汚染水対策の進捗に伴う海水モニタリング計画について

【目的】汚染水対策として、1～4号機護岸の地盤改良、サブドレン他処理施設の運用開始、海側遮水壁閉合等を進めている。また、K排水路の内部の清掃や港湾への付け替えを実施中。こうした対策による港湾内海水中放射性物質濃度への影響を確認する。

2-2. サンプルング地点図(変更後)

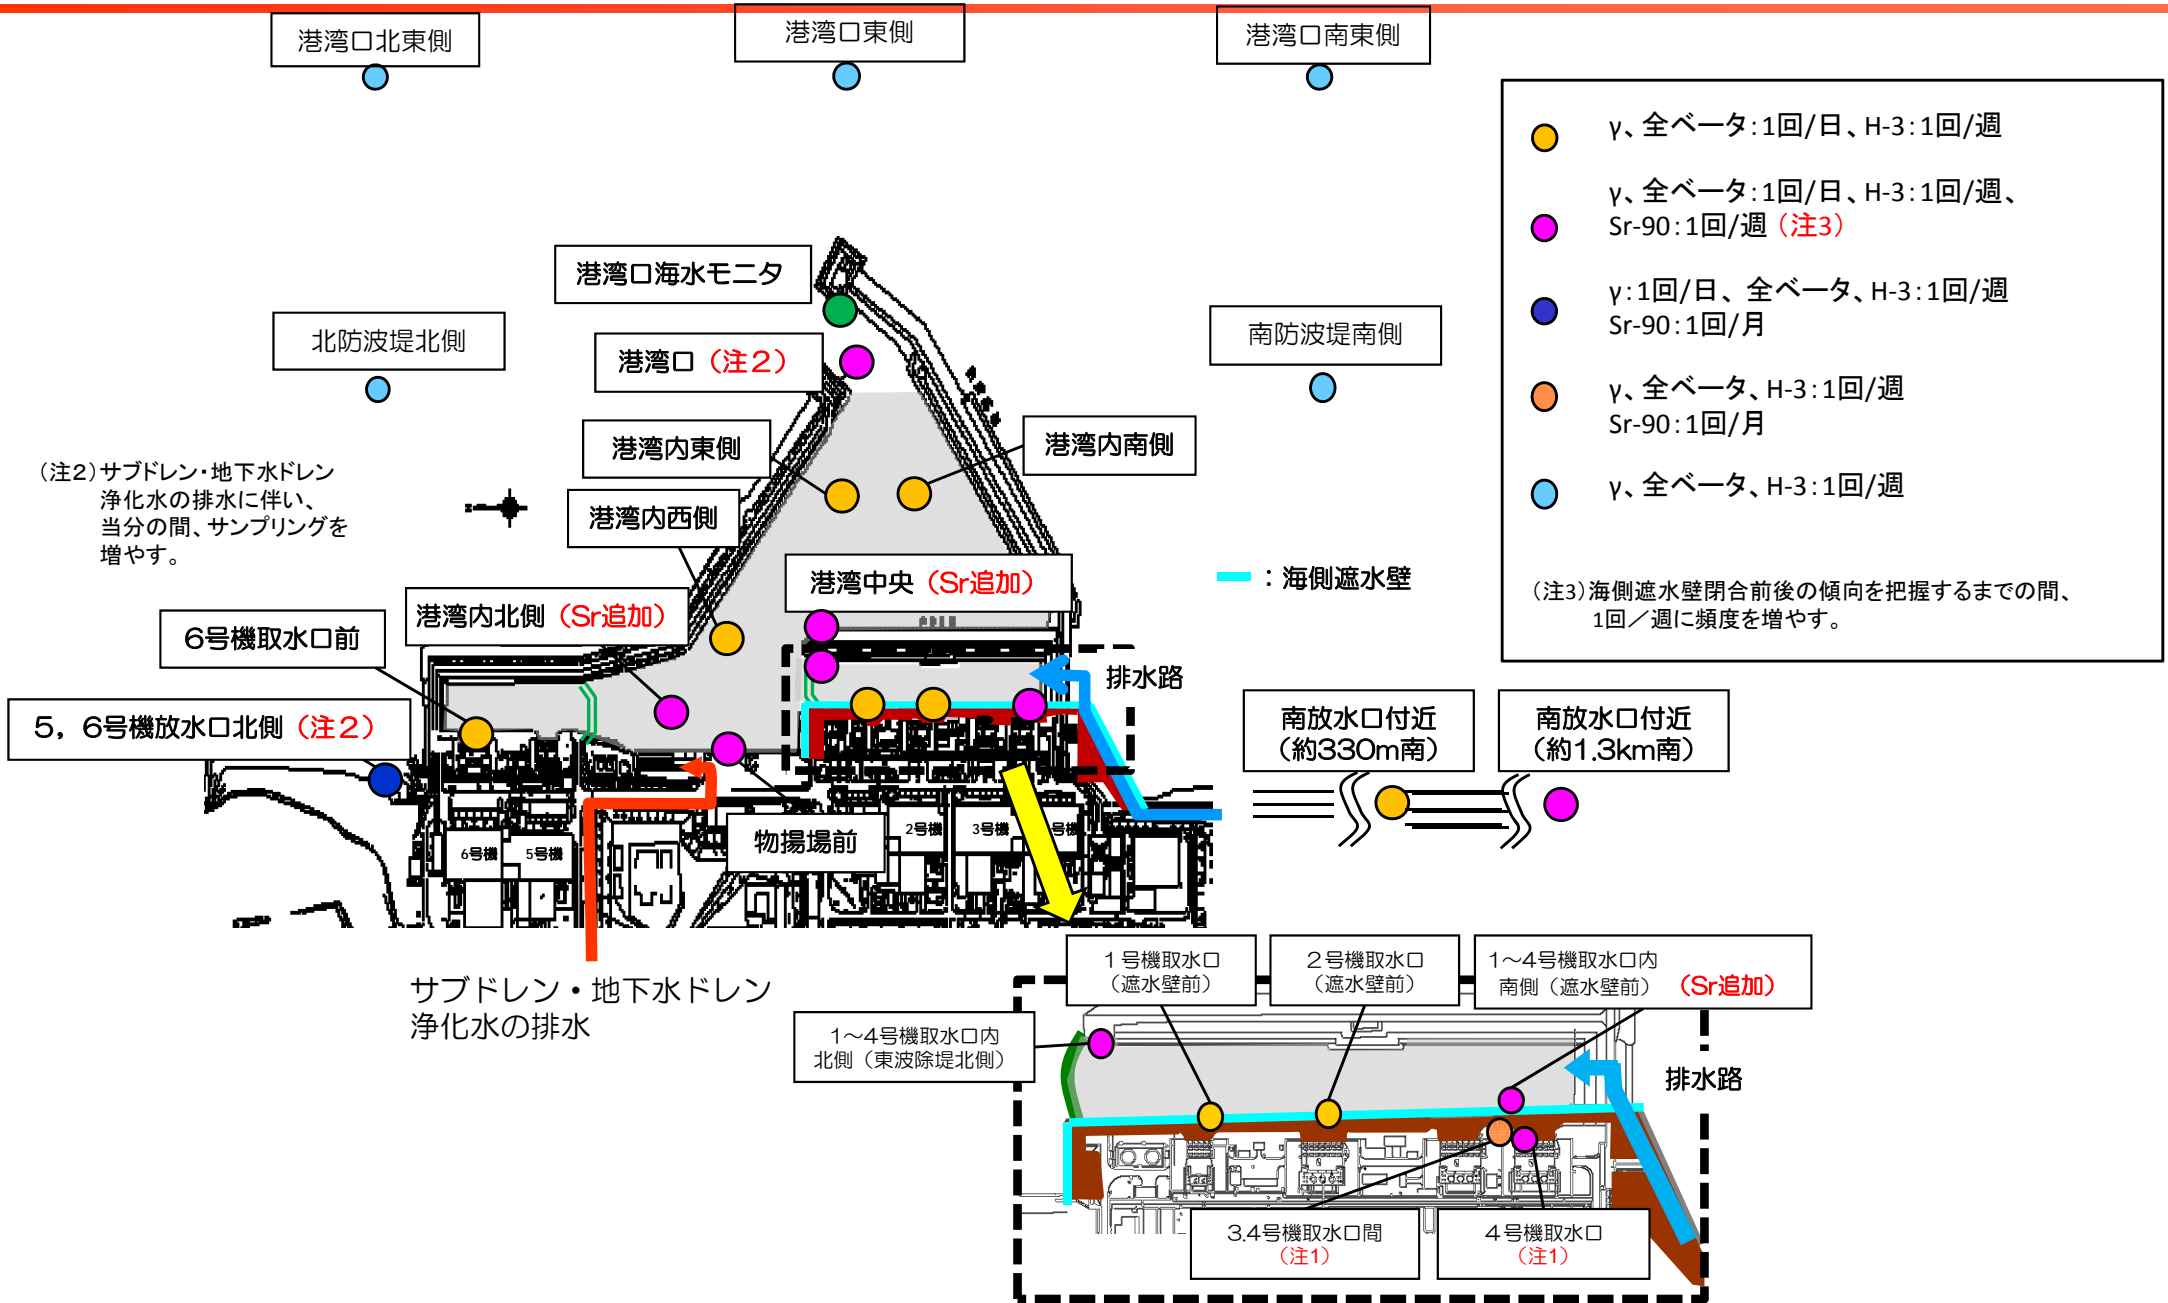
(注2) サブドレン・地下水ドレン
浄化水の排水に伴い、
当分の間、サンプリングを
増やす。

- γ、全ベータ:1回/日、H-3:1回/週
 - γ、全ベータ:1回/日、H-3:1回/週、Sr-90:1回/週 (注3)
 - γ:1回/日、全ベータ、H-3:1回/週 Sr-90:1回/月
 - γ、全ベータ、H-3:1回/週 Sr-90:1回/月
 - γ、全ベータ、H-3:1回/週
- : 海側遮水壁
- (注3) 海側遮水壁閉合前後の傾向を把握するまでの間、1回/週に頻度を増やす。

(注1) 海側遮水壁内側の埋め立てエリアにあり、埋立時に廃止する。
